## 改善箇所説明図

### 基準不適合発生箇所

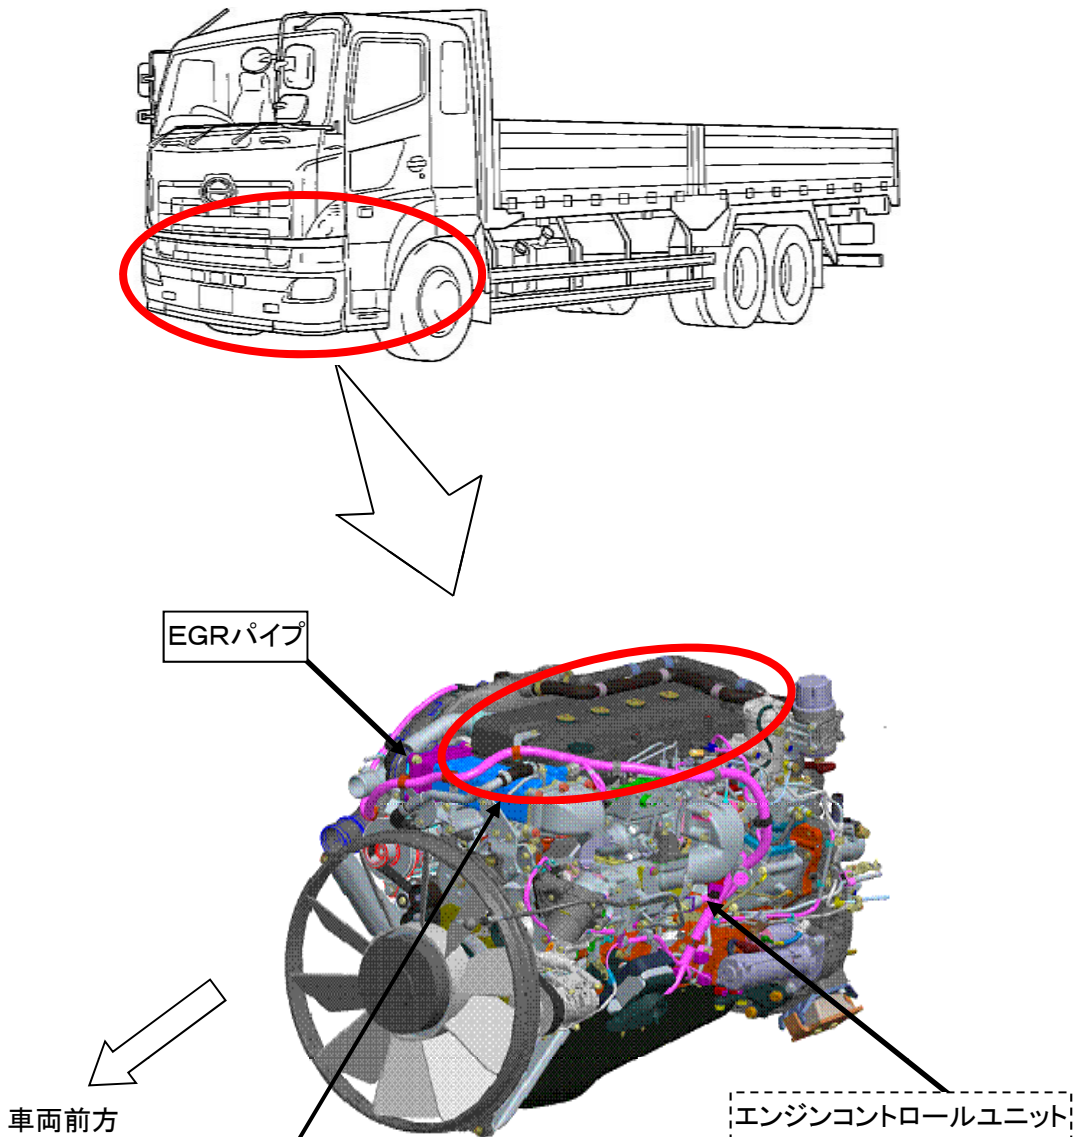
大型トラックにおいて、エンジン制御プログラムと排気ガス再循環（EGR）パイプの構造が不適切なため、停車中のDPR（排出ガス浄化装置）の自動再生と手動再生が頻繁に中断された場合に、EGRクーラ内でカーボンデポジットが生成されて吸気バルブに付着し、外気温が低い状態で長時間駐車されるとカーボンデポジットの粘度が増加することがある。そのため、エンジン始動した際、吸気バルブが摺動不良となり、最悪の場合、バルブが折損し、異音が発生するとともにエンジンが停止するおそれがある。

全車両、エンジン制御プログラムを書き換えるとともに、EGRパイプを対策品に交換する。

識別：サーモケースカバーに白色ペイントを塗布する。
